Änderungsanweisung

Nr 132/671

JS/TB Betr:
ER 56

SPE 10-14 TH. Ref, H. Kewitz
Speicher
3E61-1395-1 (TRG 5606-1/2, TRG 6008)

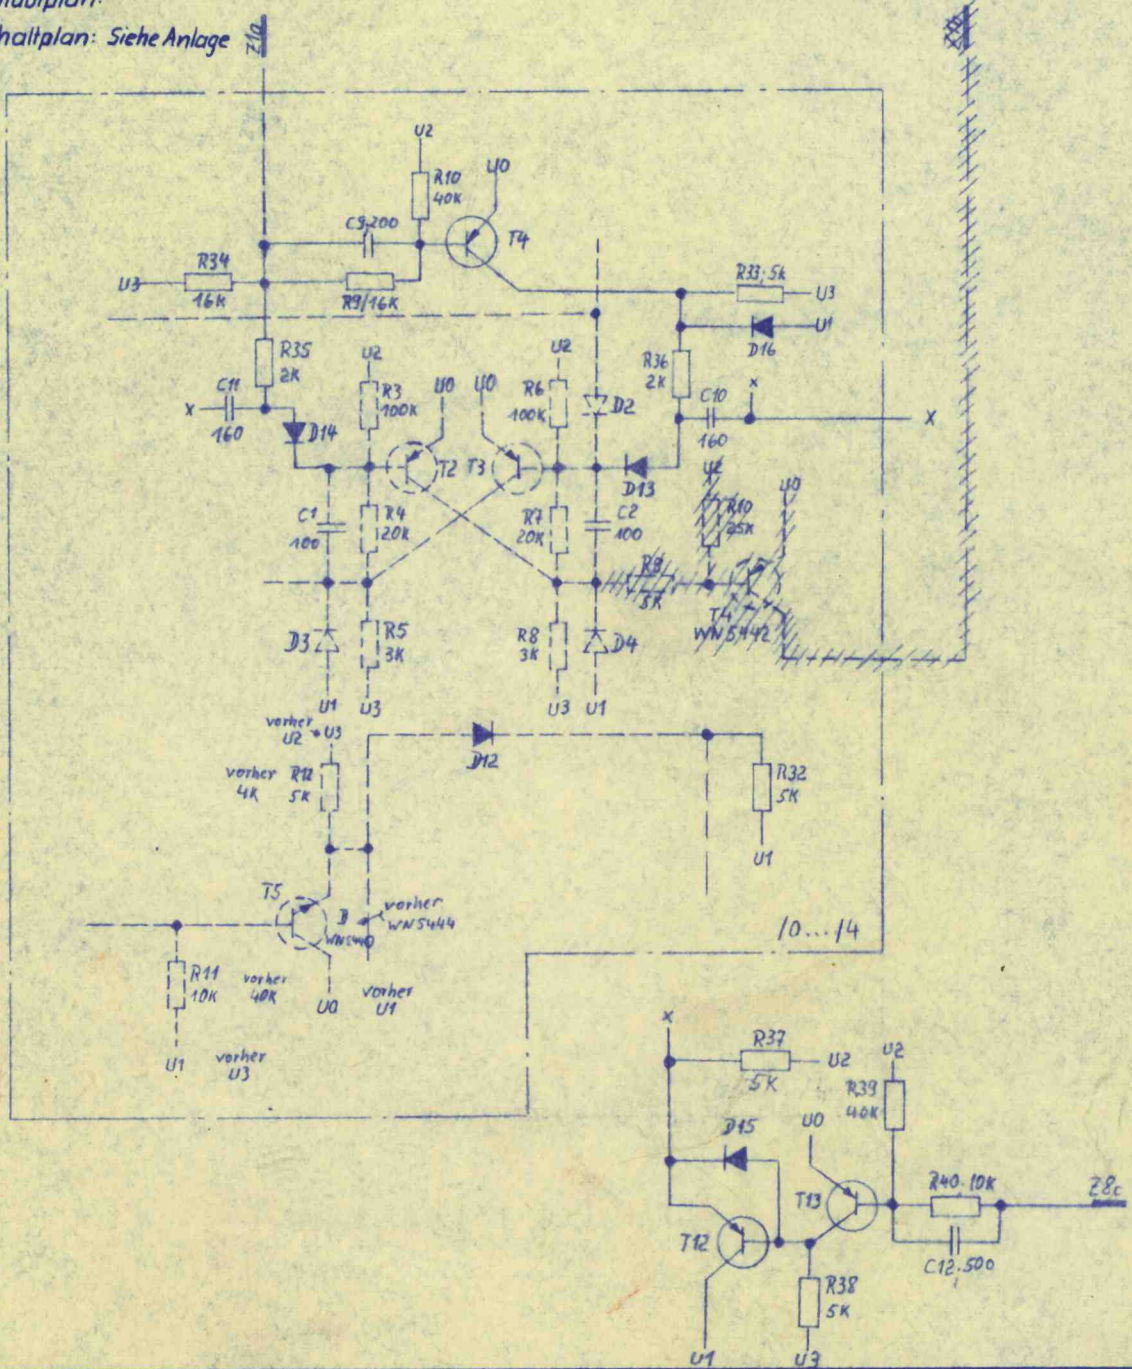
- 1 Stromlaufplan:
- 2 Bauschaltplan: Siehe Anlage
